Verslag huishoudelijke elektrische installatie op laagspanning en zeer lage spanning

Referentie: **008-20261023-04**	Datum controle: **23/10/2026**
Keurder: **008**

Eigenaar:	**Van hemelen**	EAN-code:	**541448820061479478**
Adres installatie:	**Langestraat 43, 3271 - Scherpenheuvel-Zichem**	Nummer teller(s):	**1SAG1200248957**
		Distributienetbeheerder installatie:	**Fluvius**
Datum uitvoering installatie:	☑ Vóór 01/10/1981 ☐ Tussen 01/10/1981 en 01/06/2020 ☐ Vanaf 01/06/2020		
Type:	☑ Wooneenheid ☐ Niet-huishoudelijk ☐ PV ☐ Batterij ☐ Laadpaal

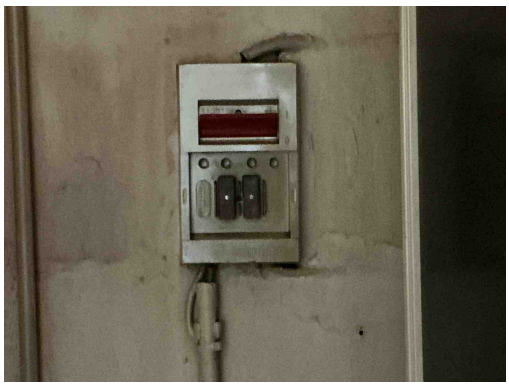
B29 - Het elektrisch verdeelbord in een huishoudelijke ruimte is niet voorzien van een deur (Boek1: 5.3.5.1).
Opmerking: Oa bord 1, bord ketel

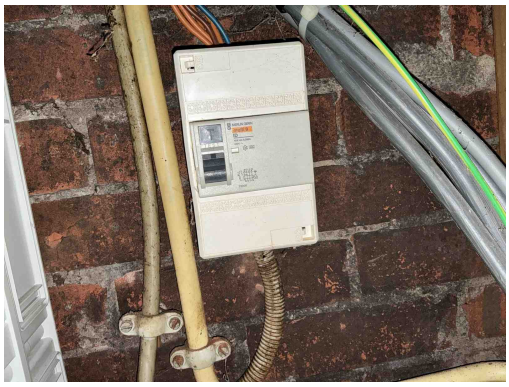
B17 - De voedingsspanning is niet op elk bord vermeld (Boek 1: 3.1.3.3).
Opmerking: Oa algemeen,

B30 - De houder van de beveiliging in een huishoudelijke ruimte is niet voorzien van aangepaste kalibreerelementen (Boek1: 5.3.5.5).
Opmerking: Oa bord 1, bord ketel

D08 - De nodige markeringen op de beveiligingstoestellen ontbreken of zijn onleesbaar (Boek 1: 5.3.5.5).
Opmerking: Oa bord 2, bord ketel

B06 - Het elektrisch verdeelbord heeft niet de minimale beschermingsgraad IPXX-B in een gewone ruimte (Boek 1: 4.2.2.3).
Opmerking: Oa bord 1, bord ketel

D18 - De ondergeschikte differentieelstroominrichting van max. 30 mA bevindt zich niet onmiddellijk stroomafwaarts van de hoofddifferentieelstroominrichting (incl. gemeenschappelijke delen residentieel geheel) (Boek 1: 4.2.4.3).
Opmerking: Oa bord ketel bevind zich in de badkamer en deze is niet geplaatst achter een differentieel van 30mA

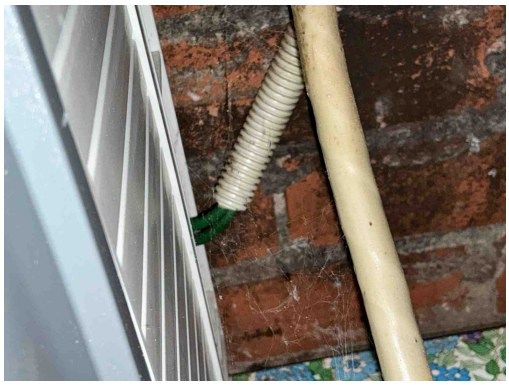
B29 - Het elektrisch verdeelbord in een huishoudelijke ruimte is niet voorzien van een deur (Boek1: 5.3.5.1).
Opmerking: Oa bord 1, bord ketel

B17 - De voedingsspanning is niet op elk bord vermeld (Boek 1: 3.1.3.3).
Opmerking: Oa algemeen,

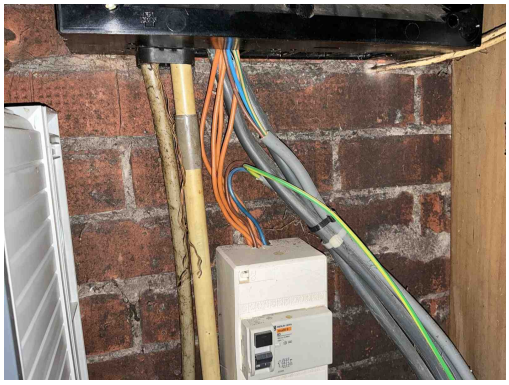
C21 - Het gebruik van geleiders van het type VOB, zonder bijkomende afscherming is niet toegestaan (Boek 1: 5.2.9.6).
Opmerking: Oa trap kelder, hal boven,

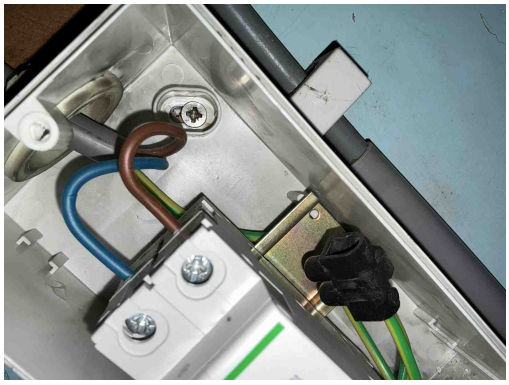
D08 - De nodige markeringen op de beveiligingstoestellen ontbreken of zijn onleesbaar (Boek 1: 5.3.5.5).
Opmerking: Oa bord 2, bord ketel

B04 - De aanduiding van de kringen, klemmen en/of schakelapparatuur ontbreekt, is onjuist of is onvolledig (Boek 1: 3.1.3.1/5.1.6.1).
Opmerking: Oa bord 1, bord 2, bord 3,...

B26 - Het elektrisch bord kon niet gedemonteerd worden (Boek 1: 5.3.5.1).
Opmerking: Oa bord 2 niet demonteerbaar penautomaten zeer strak vast, bord 1 niet demonteerbaar wegens bord niet correct gemonteerd waardoor volledig bord mee los komt van muur,..

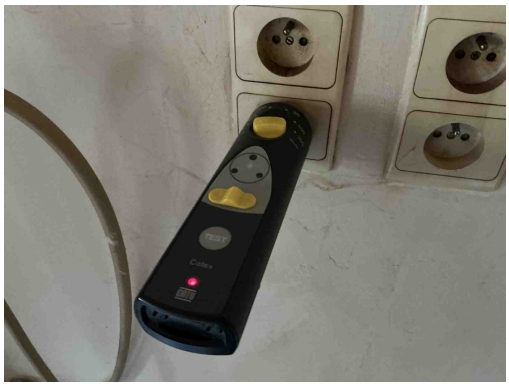
T21a - Het elektrisch materieel is niet geplaatst volgens de voorschriften van de fabrikant/ regels van goed vakmanschap. (Boek 1: 1.4.1.3) Oa ophangvijzen elektrisch verdeelbord niet afgedekt. Zie klasse II toestel.
Opmerking: Oa bord 3

C35 - Er zijn doorverbindingen gemaakt met lusterklemmen; er kon niet aangetoond worden dat deze klemmen geschikt zijn voor de aanwezige spanning, stroom en draadsectie en dat ze “CE” zijn (Boek 1: 1.4.2.1.).
Opmerking: Oa bord 3

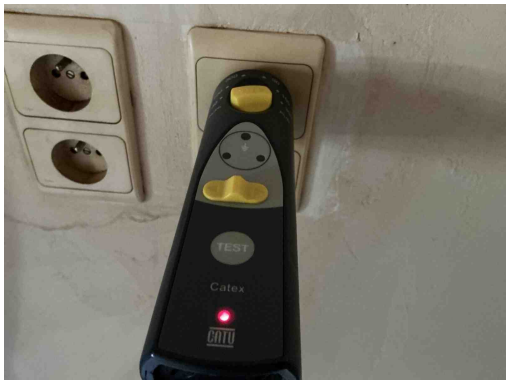
A16 - Er is geen continuïteit van de beschermingsgeleider van de contactdoos (Boek 1: 5.4.3.4).
Opmerking: Oa algemeen,

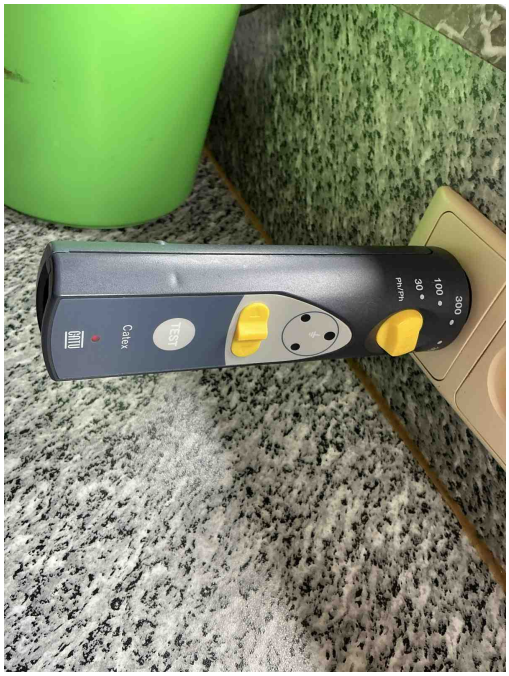
A16 - Er is geen continuïteit van de beschermingsgeleider van de contactdoos (Boek 1: 5.4.3.4).
Opmerking: Oa algemeen,

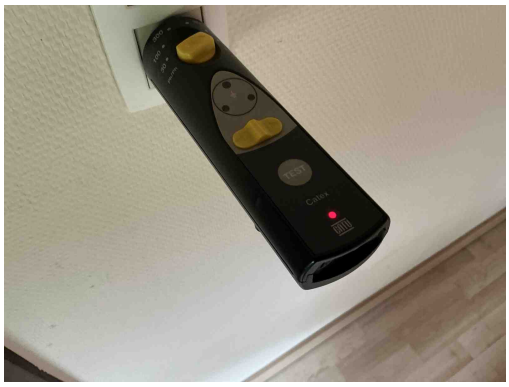
A16 - Er is geen continuïteit van de beschermingsgeleider van de contactdoos (Boek 1: 5.4.3.4).
Opmerking: Oa algemeen,

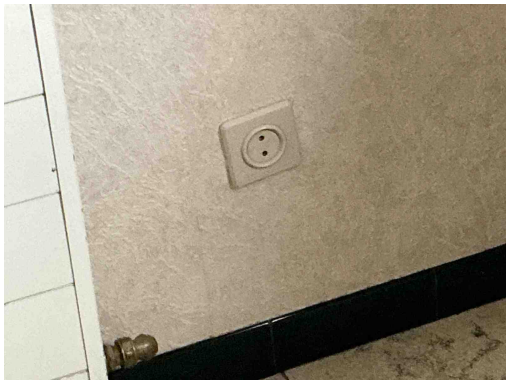
A16 - Er is geen continuïteit van de beschermingsgeleider van de contactdoos (Boek 1: 5.4.3.4).
Opmerking: Oa algemeen,

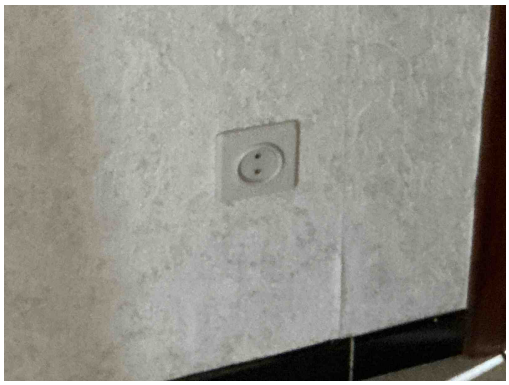
A20 - Er bevindt zich een contactdoos zonder beschermingsgeleider in de elektrische installatie. Deze is niet geplaatst achter een differentieelstroombeschermingsinrichting met grote (max. 30mA) of zeer grote (max. 10mA)gevoeligheid. (Boek 1: 8.2.1.b)
Opmerking: Oa algemeen,

T11 - De contactdozen waarvan de toegekende stroomsterkte maximaal 16A en de toegekende spanning maximaal 250V bedraagt en niet bedoeld zijn voor de voeding van een of meerdere verbruikstoestellen voor een specifiek doel en niet geplaatst zijn in of op schakel- en verdeelborden, beschikken niet of IPXX-D (incl. gemeenschappelijke delen residentieel geheel) (Boek 1: 4.2.2.3/5.3.5.2).
Opmerking: Oa living,hal,

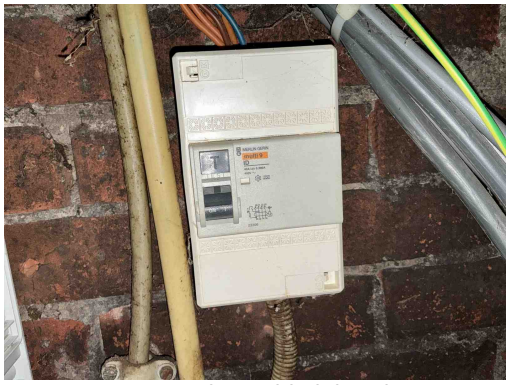
A20 - Er bevindt zich een contactdoos zonder beschermingsgeleider in de elektrische installatie. Deze is niet geplaatst achter een differentieelstroombeschermingsinrichting met grote (max. 30mA) of zeer grote (max. 10mA)gevoeligheid. (Boek 1: 8.2.1.b)
Opmerking: Oa algemeen,
